PYREN – Micro centrales hydroélectriques

CRÉATION D'UNE CENTRALE HYDROÉLECTRIQUE SUR LE GAVE DU CAMBASQUE

MÉMOIRE EN RÉPONSE À L'AVIS DE L'AUTORITÉ ENVIRONNEMENTALE

N° SAISINE : 2019 – 7037

Illustration 1 : Plan de raccordement du projet au réseau électrique (source : ENEDIS)

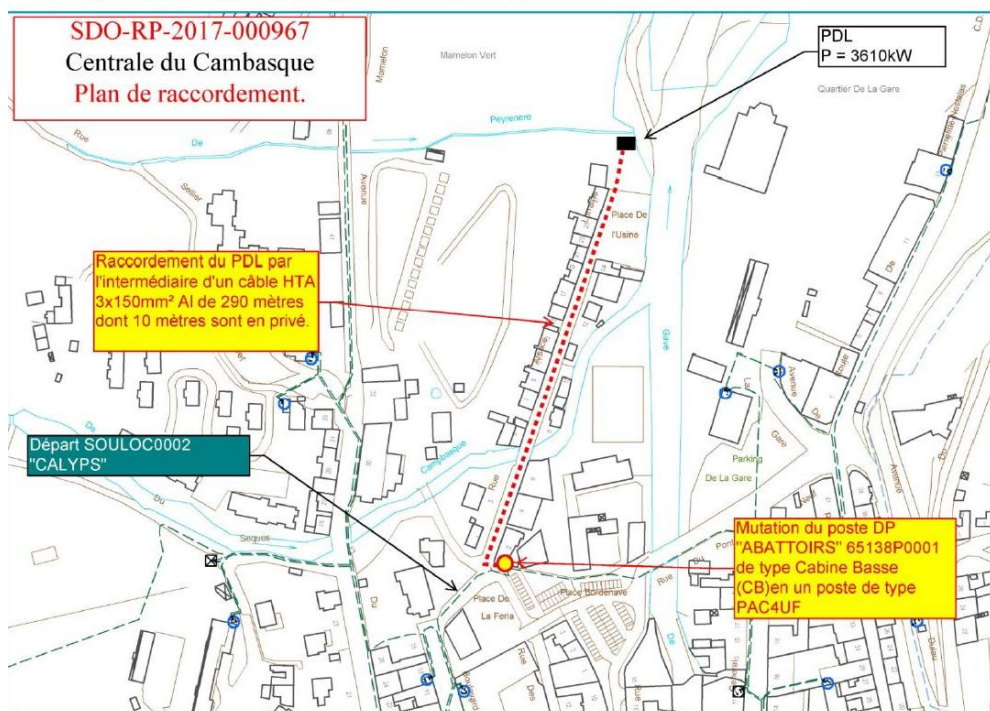
« La MRAe recommande de clarifier les mois de régulation du débit réservé sur l'ensemble des chapitres de l'étude d'impact. Elle recommande que le ou les tracé(s) de raccordement électrique envisagé(s) soient présentés et que leurs impacts environnementaux soient évalués dans l'étude d'impact. »

Le raccordement au réseau de la centrale se fait en souterrain entièrement en zone urbaine (parking Georges Ledormeur et rue Alsace Lorraine). Ce tracé est la solution de raccordement définie par ENEDIS, concessionnaire du réseau de distribution d'électricité sur la commune de Cauterets. Il est présenté dans le sous-dossier 2.10 du dossier de demande d'autorisation environnementale du projet à partir de la page 12 :

Selon la pré-étude approfondie fournie par ENEDIS (11/12/2017) le raccordement électrique de la centrale aura lieu au poste «ABATTOIRS» situé à proximité du départ de l'avenue Alsace-Lorraine. Une ligne 20 000 volts enterrée reliera les deux points

Ce raccordement est aussi présenté au § 2.2.4 p 45 et 46 de l'étude d'impact où il est dit « Une ligne d'évacuation de l'énergie sera construite sous spécifications et contrôle du gestionnaire du réseau public de distribution de l'électricité.

Ce raccordement réalisé entièrement en zone urbaine en souterrain est donc sans impact spécifique.

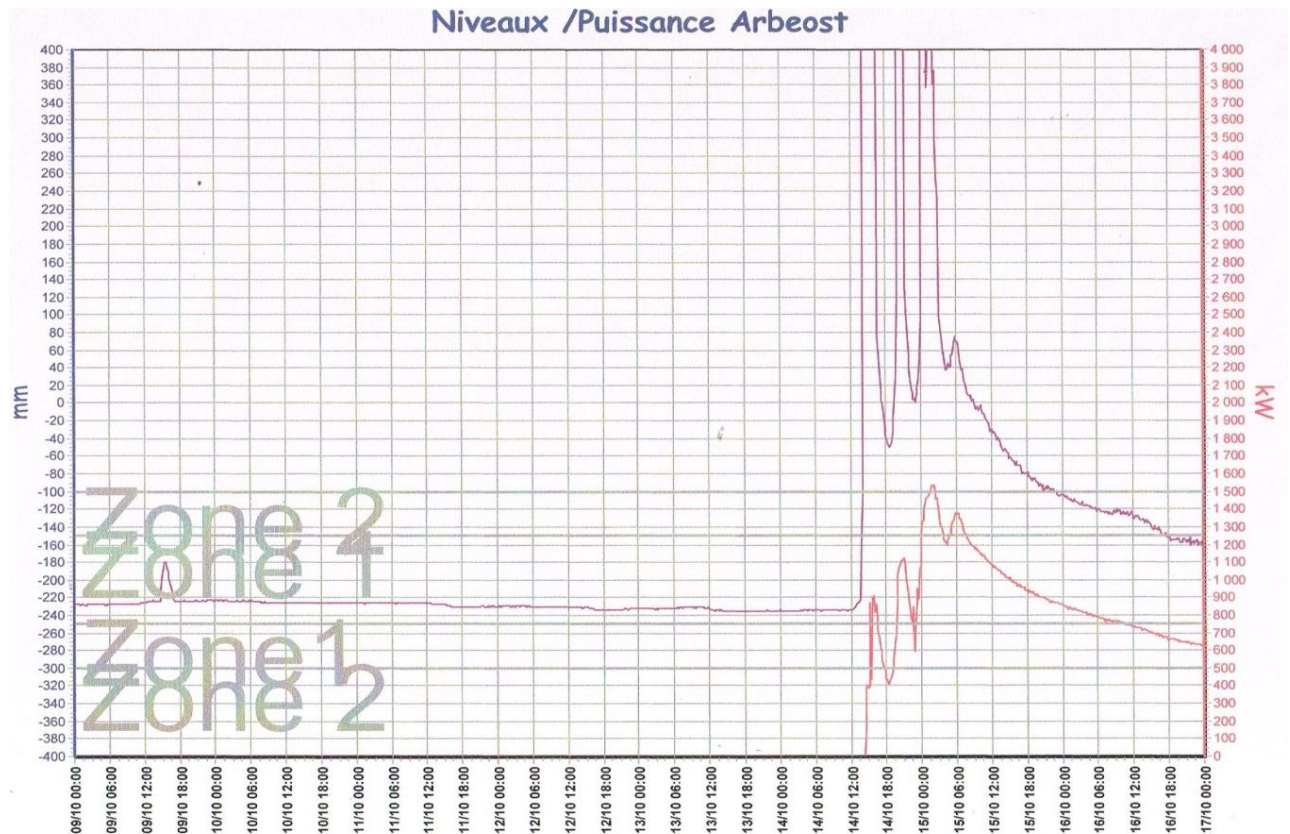
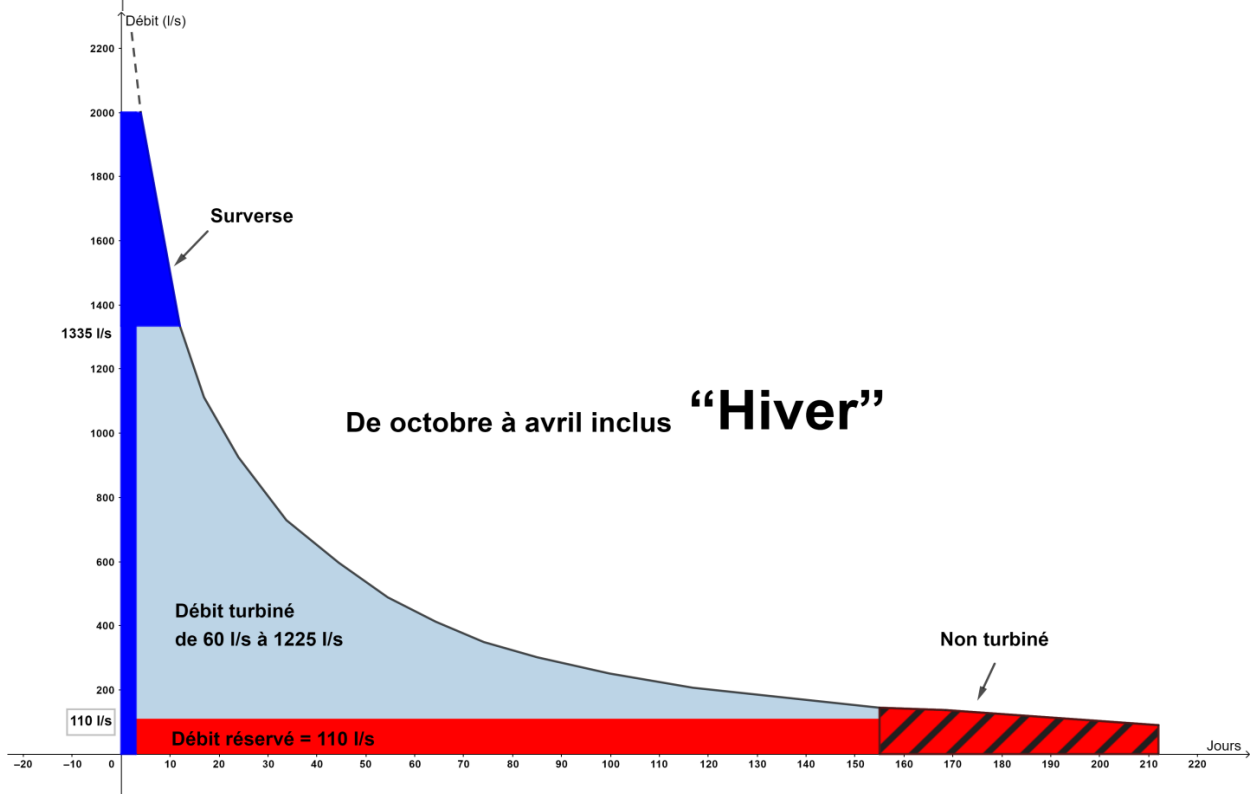
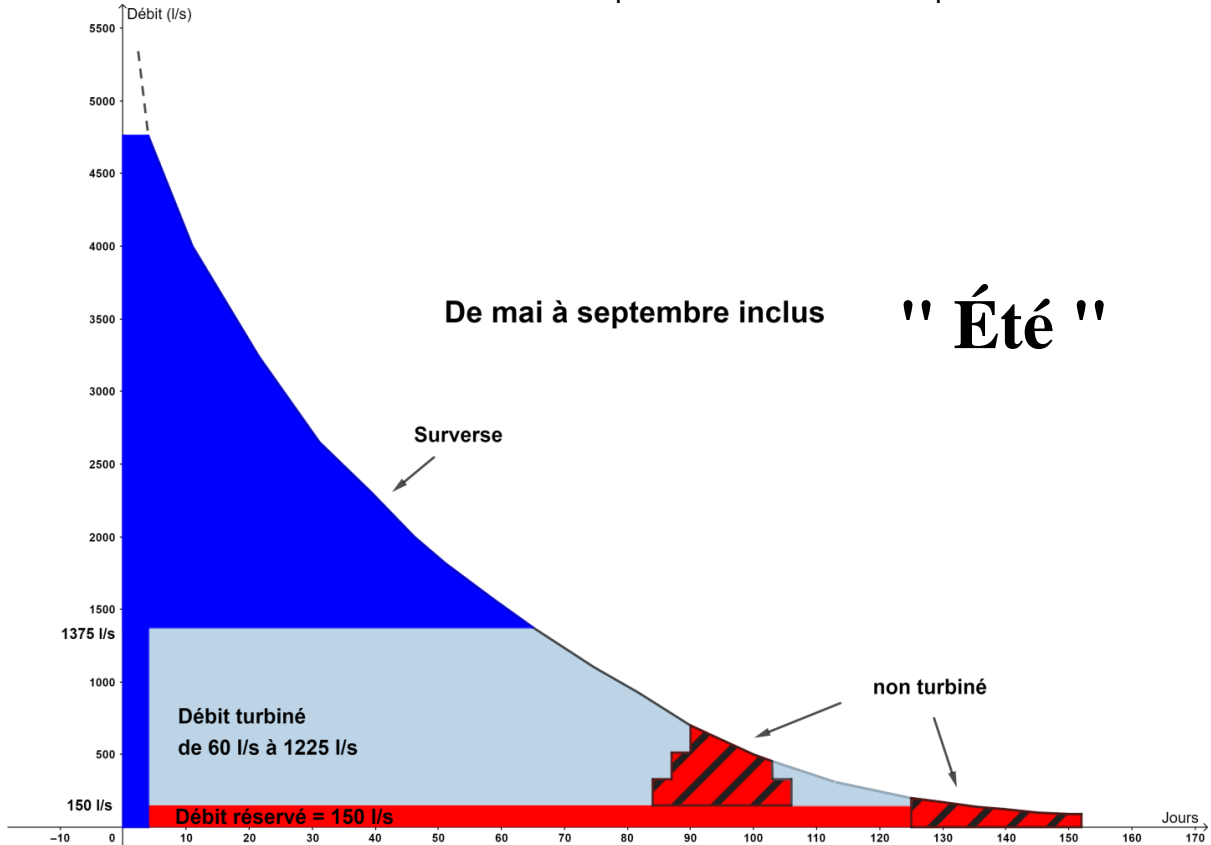
La MRAe recommande d'actualiser et de compléter les données hydrométriques du gave du Cambasque par une chronique des débits journaliers, sur une période récente. Elle recommande également d'explicitier les méthodes de détermination des débits caractéristiques notamment les débits d'étiage et d'établir la courbe des débits classés, afin d'obtenir une bonne représentativité des débits.

Pour éclairer la particularité de ces petits bassins de montagne homogènes (au sens hydraulique du terme), où comparaison n'est pas raison avec les ratios maniés par les études référentes habituelles, le cas concret de la semaine du 9 au 17 octobre 2019 sur le cours d'eau de l'Ouzom est ici reporté.

Cette semaine du 9 au 17 octobre, l'enregistrement de la sonde de la prise d'eau du Litor a donné les graphes suivants, concernant les courbes hauteurs/débits et la puissance de la centrale : (en brun : courbe hauteurs/débits, ordonnées de gauche ; en rouge : puissance centrale, ordonnées de droite)

Sur le graphe, il apparaît que le 9 octobre, l'Ouzom est en étiage prononcé établi depuis deux mois : la centrale est à l'arrêt, le débit naturel (80l/s) inférieur de moitié au QMNA5. Cette situation perdure jusqu'au 14 octobre, 12 heures, avec l'arrivée d'une perturbation orageuse de secteur sud-sud/ouest marquée (60mm de précipitation pluvieuse sur un sol sec et chaud qui a entraîné un ruissellement instantané sur ces fortes pentes). La courbe Débit/temps est pratiquement verticale. A 13 heures, la centrale démarre, à 17 heures ouverture de la vanne ruisseau, niveau crue. La montée des eaux est si rapide que la temporisation des automatismes centrale fait que la production ne peut suivre, le débit dépassant 3 000 l/s dès 17h, soit environ quarante fois le débit existant 5 heures avant. Ceci entraîne l'ouverture de la vanne de chasse. Ce fonctionnement se répète trois fois en 10 heures. Cet épisode a duré jusqu'au 15 octobre, 4 heures, avec un sursaut à 6h. Ensuite, il y a eu retour au temps sec et une décrue régulière pour atteindre un débit de 400l/s environ à 17heures.

→ Au final, le débit moyen écoulé est d'environ 800l/s, soit très proche du débit moyen annuel, or pendant 70% du temps il aura été en fait inférieur au 1/10^e de celui-ci. Cet exemple permet d'illustrer les spécificités de ce type de bassin versant, qui ne peut se voir appliquer des moyennes standards.

Figure 4 : profil en long général du torrent

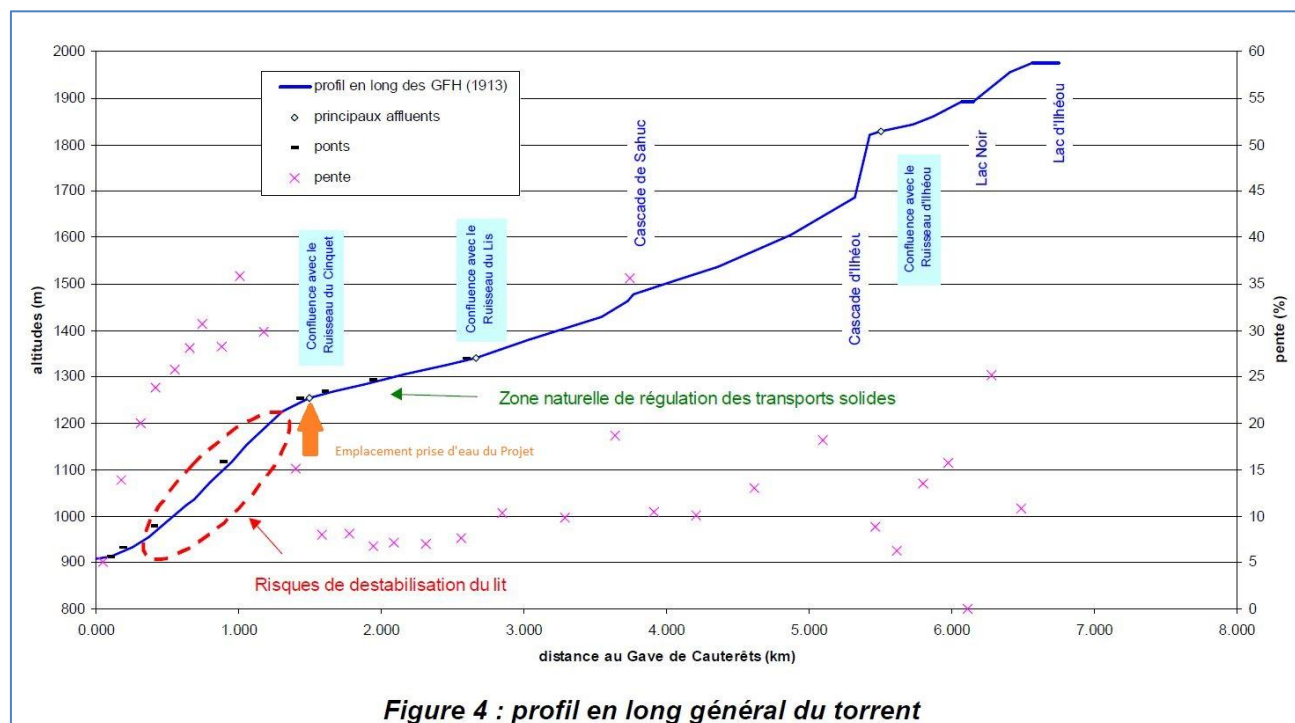
La MRAe recommande de mieux caractériser le transport solide du gave du Cambasque et de préciser les apports de la vanne levante intégrée au seuil de la prise d'eau.

Le graphe suivant présente le profil en long général du torrent du Cambasque. Il montre notamment l'existence de plusieurs discontinuités d'origine géologique : d'une part, deux cascades – désigné sous le nom d'Illhéou et de Sahuc - qui témoignent de l'affleurement ponctuel du substratum rocheux ; d'autre part, une gorge à très forte pente, en partie basse du bassin d'alimentation, nécessitée par le raccordement du torrent à la vallée principale du Gave de Cauterets.

« Dans la gorge, la morphologie du lit est celle d'un lit pavé, traduisant un excès de capacité de transport par rapport aux apports solides effectifs (cf. photo 2 page suivante).

Figure 1. Chroniques des débits mensuels (calculés sur la période 1960 et 1962-1964) pour les différents scénarios comparés au débit « naturel ».

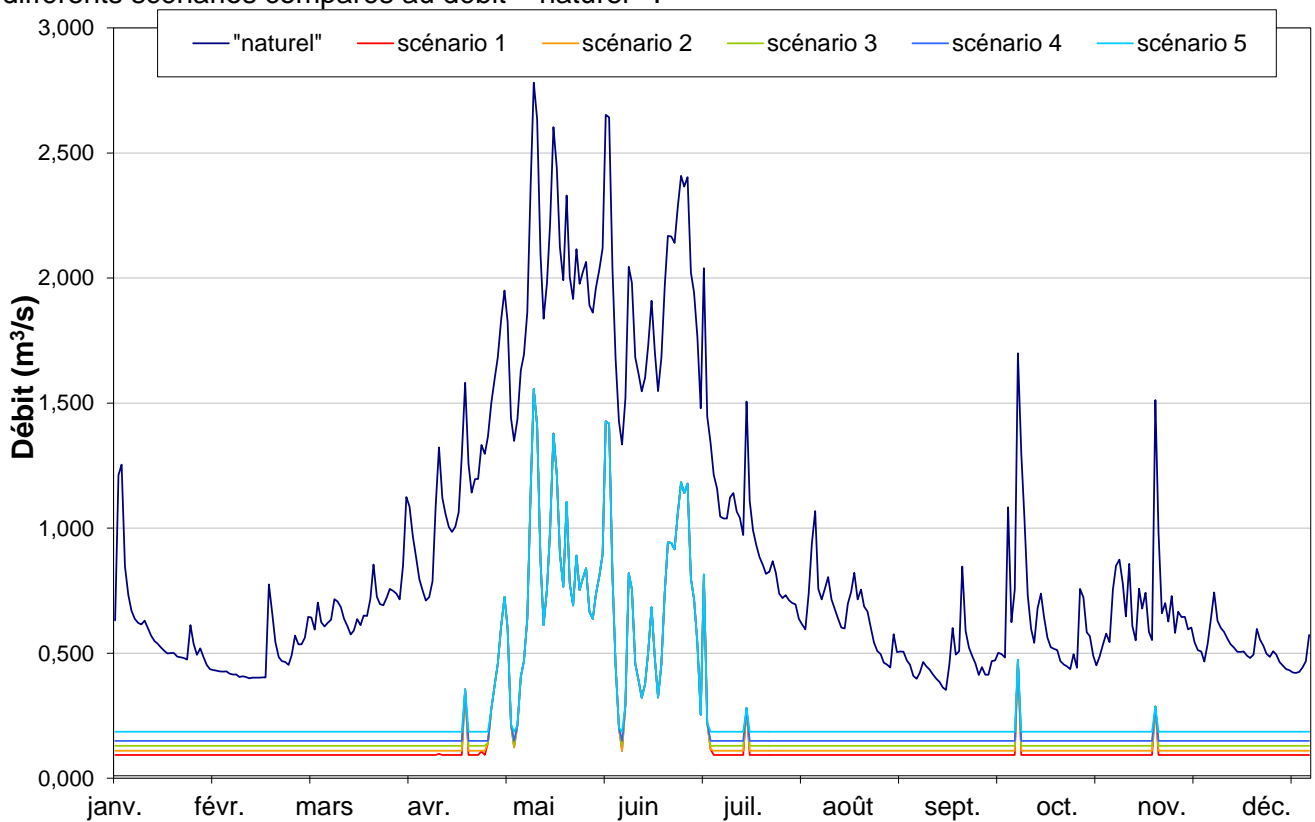
La MRAe recommande que les différents scénarios de débits réservés soient comparés au regard du fonctionnement du cours d'eau en débit d'étiage hivernal et estival, et du débit mensuel d'étiage sévère, pris sur un temps de retour 5 ans (QMNA5).

Afin de respecter le code de l'environnement, le débit réservé ne peut être inférieur au dixième du module, soit à 0,092 m³/s, soit 92 l/s. Cependant, il convient de déterminer la valeur de ce débit en optimisant la production d'énergie et la gestion du milieu.

- scénario 1 : mise en place du débit réservé de 0,092 m³/s (10% du module) ;
- scénario 2 : proposition d'un débit réservé de 0,110 m³/s ;
- scénario 3 : proposition d'un débit réservé de 0,130 m³/s ;
- scénario 4 : proposition d'un débit réservé de 0,150 m³/s ;
- scénario 5 : proposition d'un débit réservé de 0,186 m³/s (20 % du module).

Les chroniques des débits annuels permettent de mettre en évidence le débit dans le tronçon court-circuité en fonction des différents scénarios (Figure 1). Cela permet d'observer les débits transitant dans le tronçon en période de hautes eaux durant les mois de mai et juin. Quel que soit le débit réservé, le débit du tronçon court-circuité en période de hautes eaux sera identique. Cette répartition annuelle des débits selon les scénarii met en évidence une distribution identique selon les débits réservés proposés.

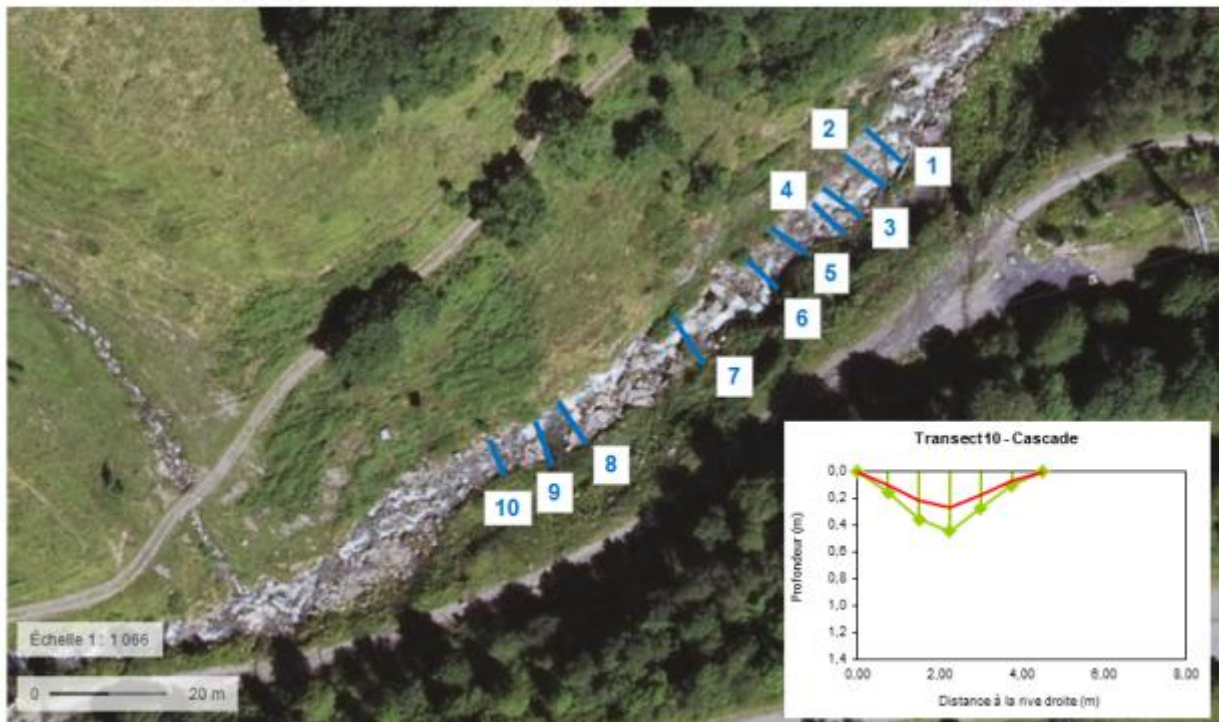
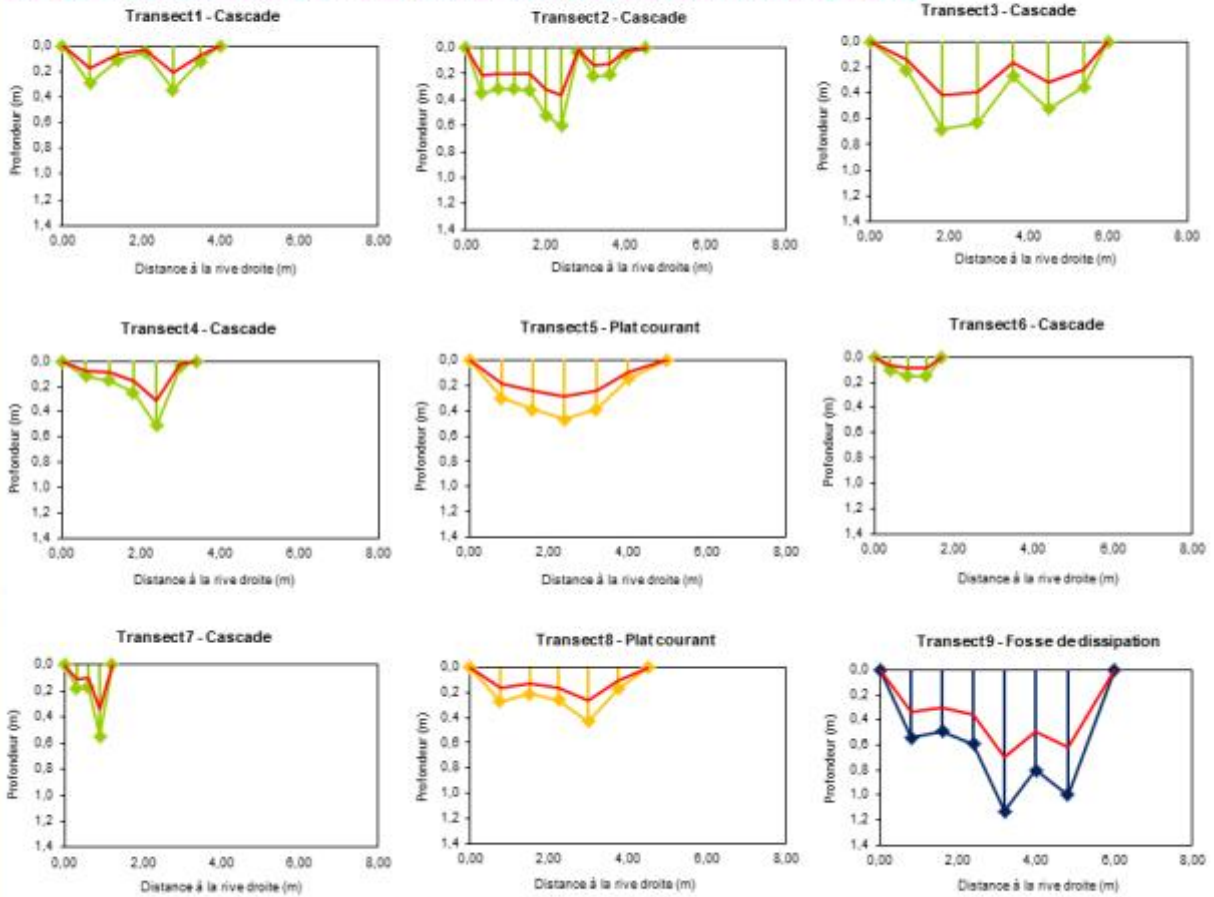
Elle recommande que l'analyse du scénario sur les 36 vasques (hauteur d'eau maximale et hauteur d'eau sur déversoir) soit réalisée de manière exhaustive, afin de préciser les impacts de la baisse de la lame d'eau sur l'habitat de la Truite fario et ses possibilités de dévalaison. Les impacts sur les possibilités de déplacements de la truite entre la confluence avec le gave de Cauterets et le pied de la zone des chutes du gave du Cambasque, ainsi qu'au début de la zone de plateau, doivent aussi être documentés.

Ont été réalisés des transects sur les autres faciès (cascades et plats courants) de la zone amont et aval du seuil. La réalisation de ces transects à un débit de 0,179 m³/s a permis de mettre en évidence l'évolution estimée de la ligne d'eau pour un débit réservé de 0,110 m³/s (cf. schémas ci-dessous).

- une diminution de la largeur mouillée au niveau des faciès cascade (inférieure à 10%), avec toujours une lame d'eau permettant la dévalaison ;
- une diminution des hauteurs d'eau au niveau des plats courants, sans déconnection. Les zones de frayères présentes à ces niveaux seront préservées, elles se situent dans la veine d'eau. La baisse du niveau décalera juste cette frayère de quelques centimètres vers l'amont.
- au niveau de la fosse de dissipation, la hauteur d'eau diminue tout en restant conséquente pour l'accueil de truites adultes et les berges restent connectées.

Les lignes rouges correspondent à l'évolution estimative de la ligne d'eau au débit réservé de 0,110 m³/s.
